宇治川河川整備計画（案）の諸問題

080723 宇治・世界遺産を守る会 数田秀雄

2、宇治川の河川整備計画（案）

図-4 琵琶湖水位の時間変化の比較
 <昭和36年6月洪水のシミュレーション>

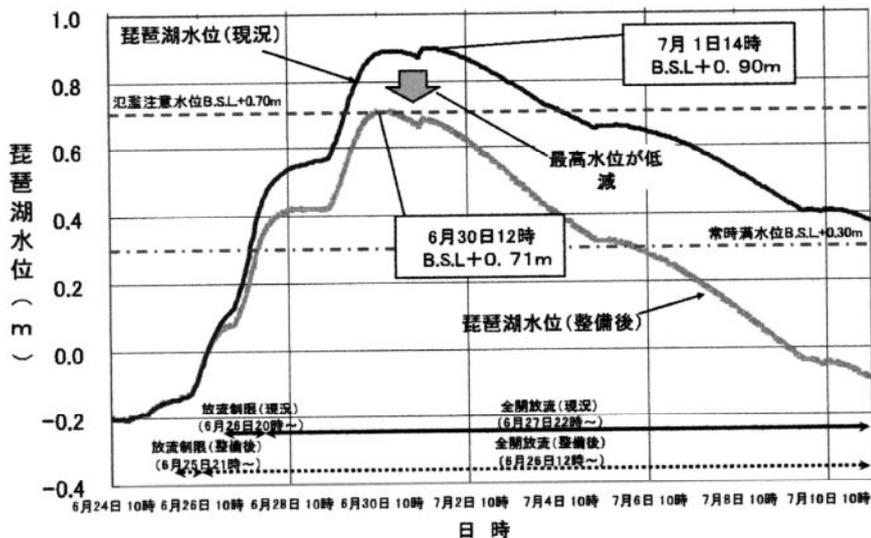
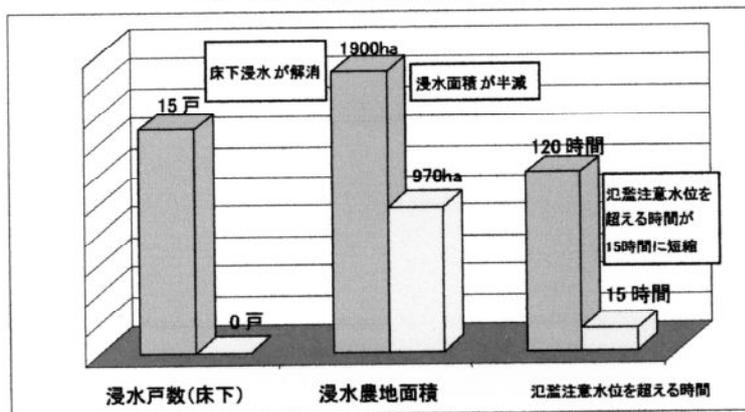
琵琶湖沿岸の浸水被害の軽減の効果ある対策の検討

第一に、家屋に対して15戸の床下浸水があるというが、西の湖周辺の例を見てもそれぞれ経過を持っているのであって、15戸の床下浸水を軽減するために琵琶湖全体の水位を下げるという対策は理にかなわないことです。

現地の人のお話では「洪水時に水があってもここが好きだからこの水辺に居住している」ということであり、平成7年5月洪水の後に建築された住宅は自ら家屋に1m程度の下駄を履かせて、浸水を避ける対策を講じています。小規模住宅に対する対策は、必要な場合、輪中堤などの対策が効果的です。さらにいうならば、浸水家屋を増加させないための土地利用の誘導が必要です。

第二に、浸水のほとんどは水田です。

琵琶湖の後期放流は必要である。しかしその放流量は下流の宇治川によって制限される。

天ヶ瀬ダムの琵琶湖の後期放流対応時の放流量は、下流の宇治川を壊してまで1500m³/sにする必要はなく、宇治川洪水時の放流量と同程度(1140m³/s)に低減すべきです。

河川整備計画案 トンネル式放流施設 計画放流量600m³/S(EL. 72. 0m) 延長614m
 内径 10. 3m

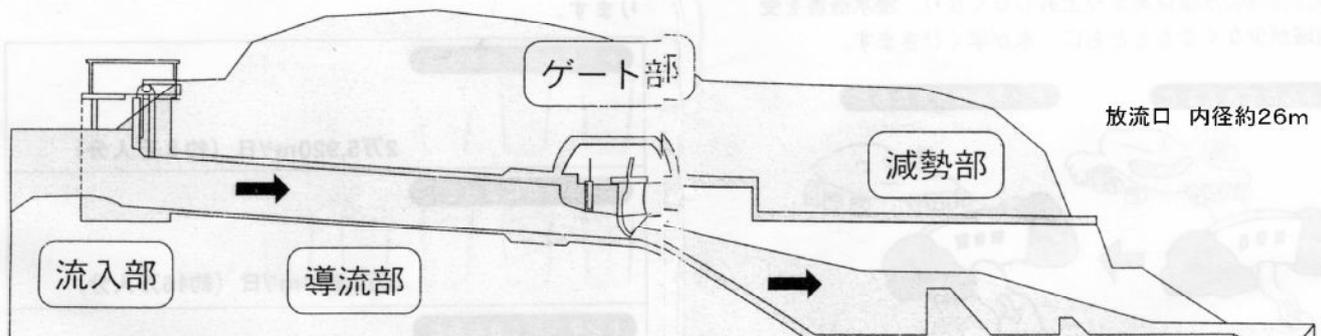
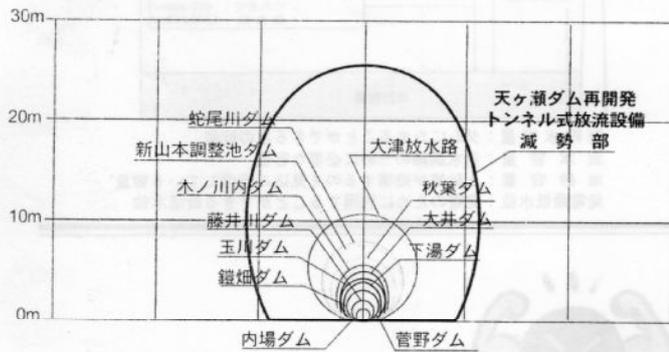
(2) 巨大トンネル式放流施設の危険性

◇流量配分図

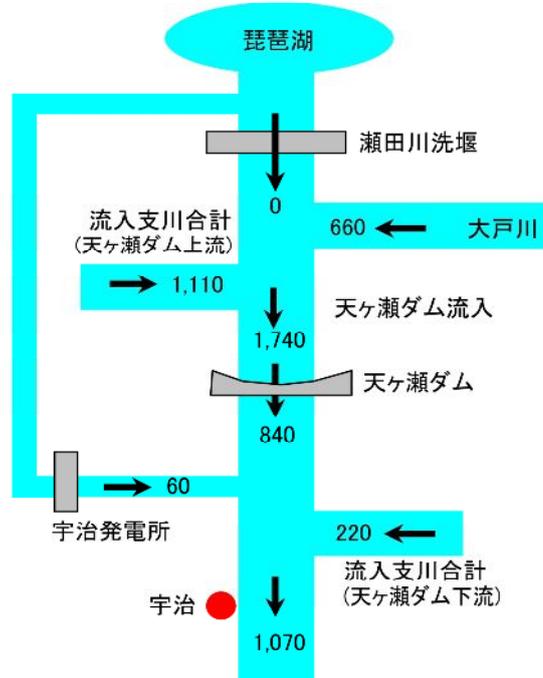
これっておかしくない？ 整備後の方が洪水の水位が高くなる
 1500m³/s 放流時には計画高水位いっぱいの大洪水が塔の島地区を襲う

宇治川(現状)の越水箇所

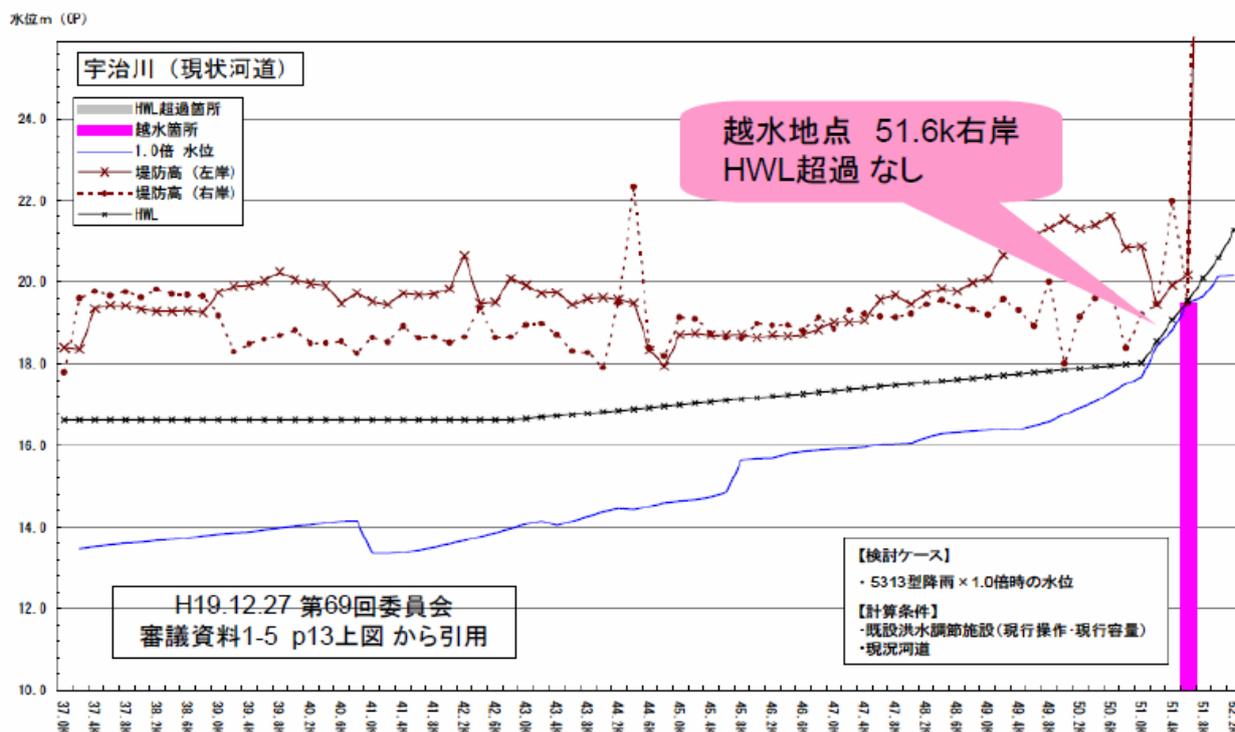
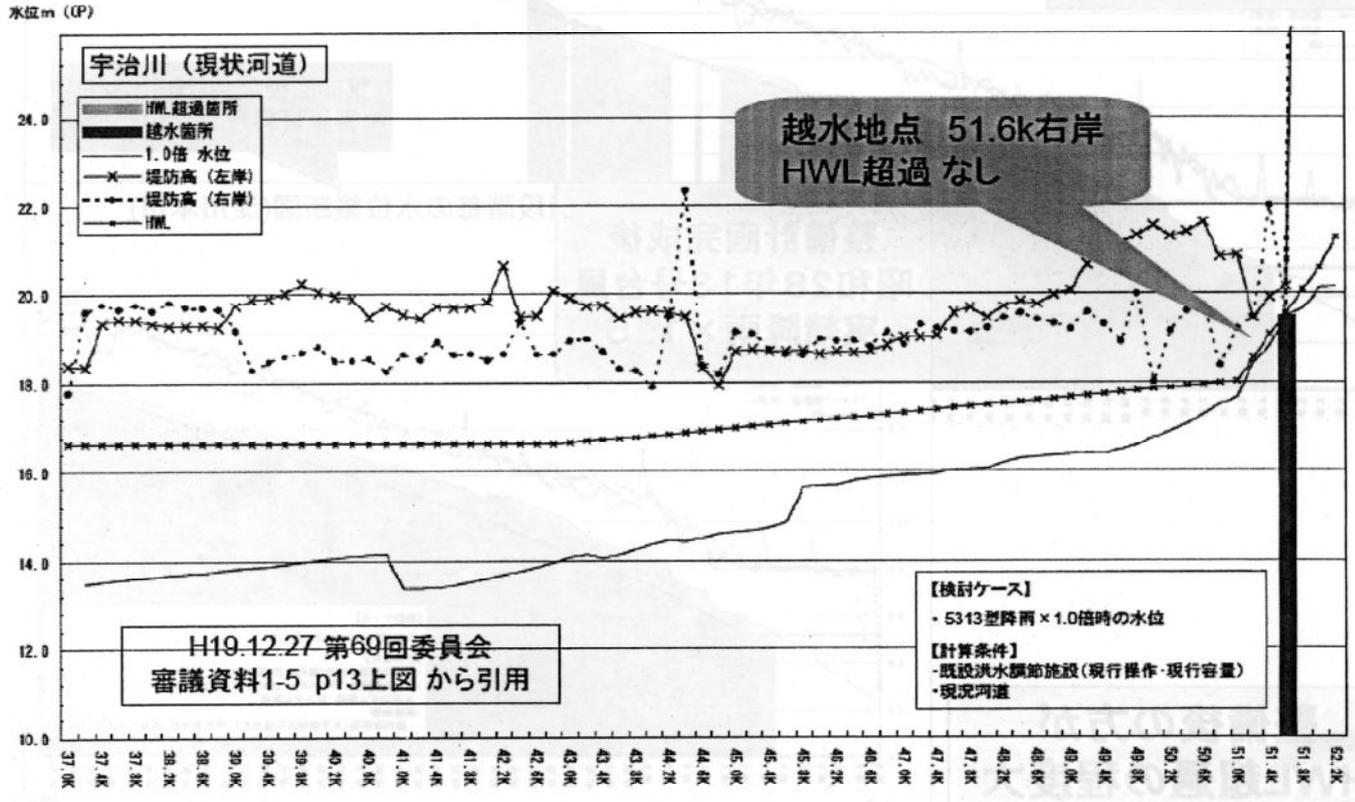
～HWL超過区間はない。51.6k右岸で越水する～

宇治川(整備)のHWL超過箇所、越水箇所

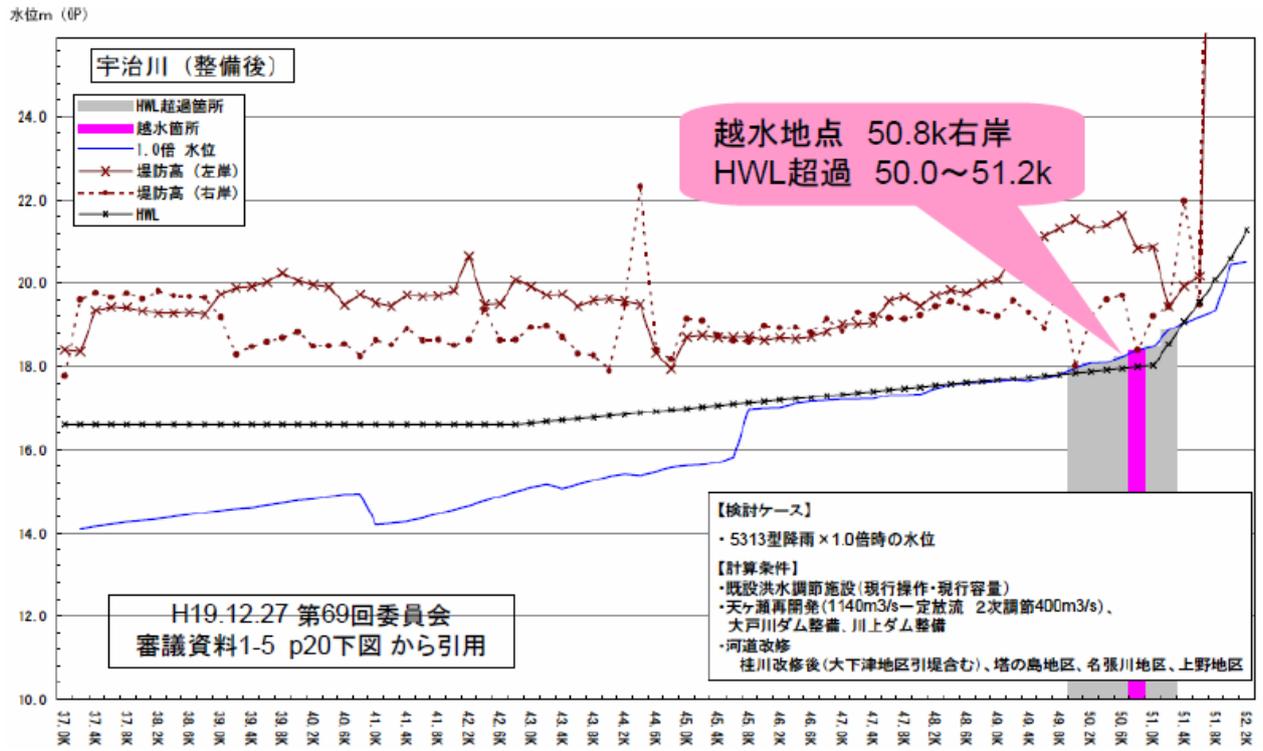
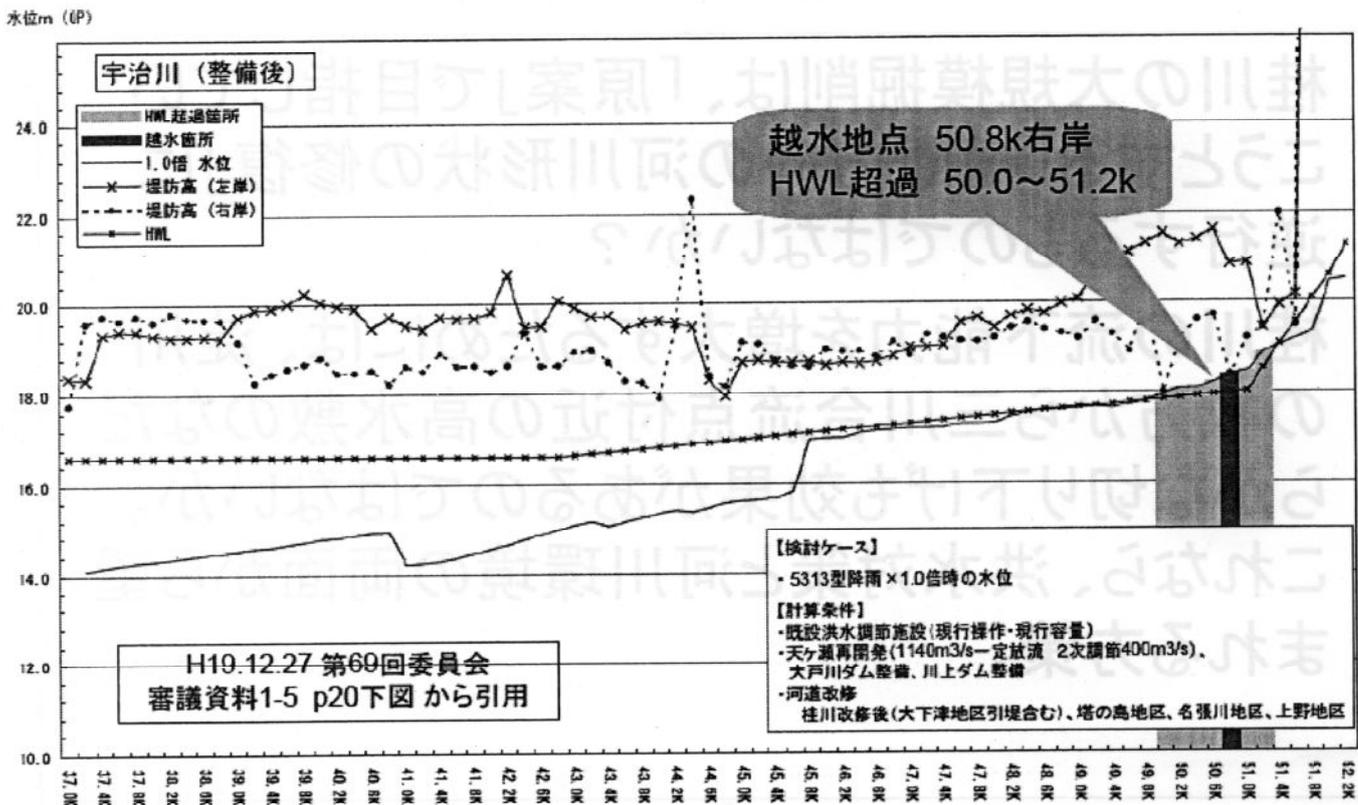
～整備後は、現状よりも危険になる！～

図 4.3.2-7 宇治川 堤防詳細点検及び対策位置図

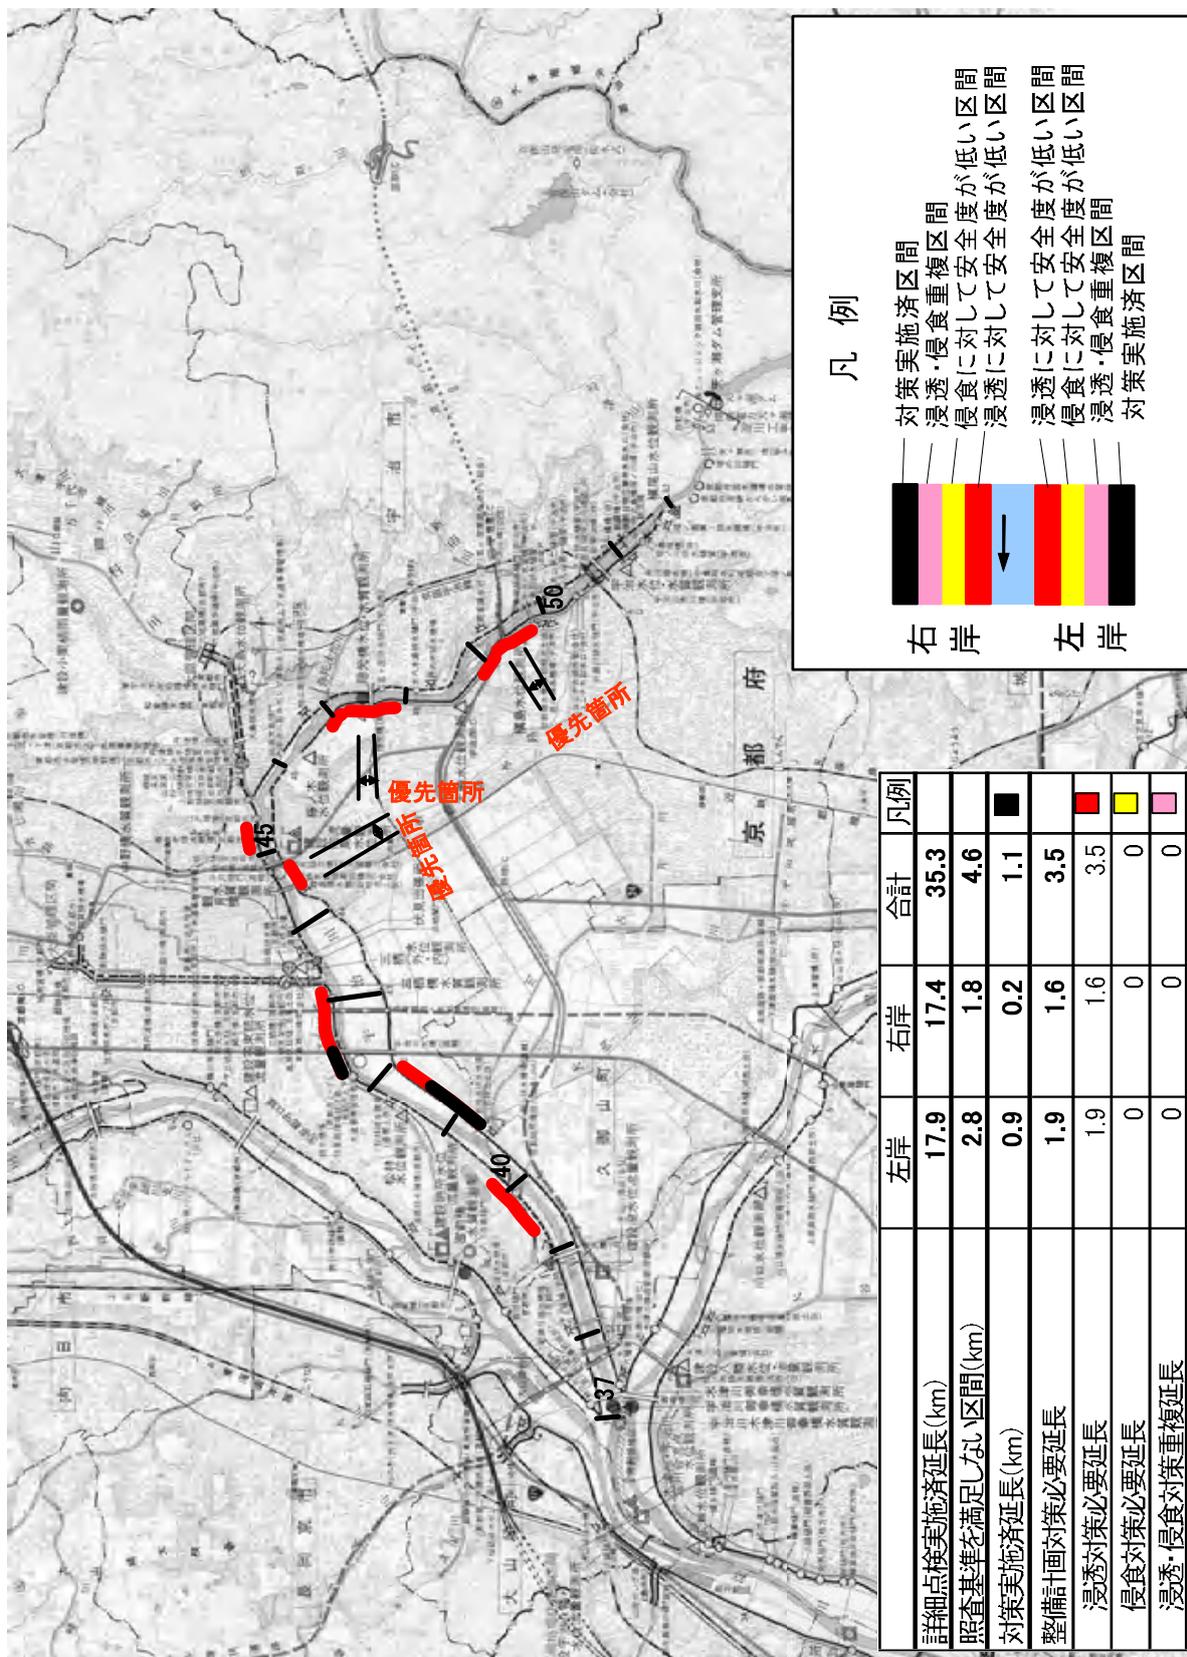
(4) 1500m³/s × 長期間(2週間以上)の放流大洪水の

宇治川堤防に対する影響は検証されていない

1922年(大正11年)の2万5千分の1地形図には、宇治川堤防を基点とする東西方向の小河川が描かれているが、一般的には堤防下からの漏水によって考えられてきた。しかしながら、それら小河川の起点の位置は、宇治丘陵を含む地形図において水系図を描いてみると、宇治丘陵から流れる戦川、弥陀次郎川、堂ノ川の流路が宇治川に交差するあたりに位置する。このことはこれら東西方向の小河川は堤防下の漏水というよりは、むしろ、元々堤防下を通過して存在していた扇状地性の伏流河川が、巨椋池の縮小・消失によって顕在化してきた可能性が強いと考えられる。巨椋池はこの伏流河川の上に厚さ数mの粘土層を堆積させ、粘土層の上にはさらに砂州が形成され、槇島堤・太閤堤はこれらの砂州をつないで造築された。宇治川の河床低下は巨椋池粘土層がはぎ取られていく過程であり、宇治川河床底が宇治川横断伏流河川や扇状地性粗粒堆積物に到達すれば容易にパイピング現象の生ずることが推定される。

図 4.3.2-20 塔の島地区河道掘削
落差工切下げ 橋島の切下げ 締切堤撤去 導水管撤去

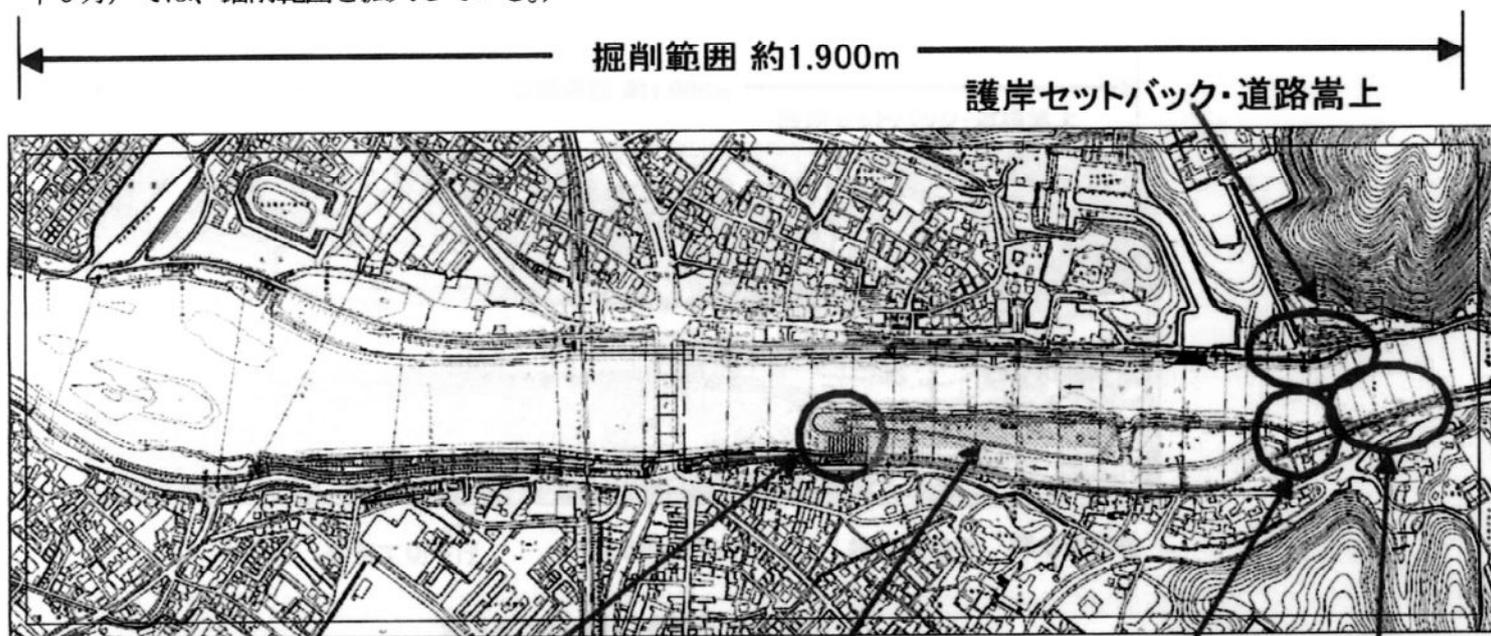
塔の島地区の整備計画は、流下能力を1000 m^3/s 前後から1500 m^3/s に増強することを目的とし、亀石上流の槇尾山水位観測所～宇治橋下流の宇治市水管橋までの1900mの範囲の河床を掘削する計画。

この河道掘削により平常時の水位は50～90センチ低下すると予想されている。この工事に伴って、既に進行している宇治川の環境と景観の破壊をさらに加速する危険性が高い。

①宇治山田護岸（亀石遊歩道）のセットバック、②塔の川締切堤撤去、③塔の川導水管撤去（槇尾山水位観測所までの130m）、④亀石下流の道路のかさ上げ（右岸）によって、流下能力を低減させた邪魔物が取り除かれ、流下能力は890 m^3/s から1120 m^3/s に回復する。

落差工切下げも計画されており、落差工を1m切下げた場合、流下能力は1220 m^3/s になる（受付番号1392への回答）。橋島の下流部のみ切り下げが計画されているが慎重な検討が必要である。地区全体について景観と河川環境再生のための検討が必要である。

- 1、宇治川堤防の早期強化を図る
- 2、天ヶ瀬ダム琵琶湖の後期放流対応時の放流量 $1500\text{ m}^3/\text{s}$ を見直し、宇治川洪水時 ($1140\text{ m}^3/\text{s}$) と同程度に低減する。
- 3、塔の島地区の河川整備 $1500\text{ m}^3/\text{s}$ 改修 (河床掘削) を見直し、 $1200\text{ m}^3/\text{s}$ レベル改修に低減する。
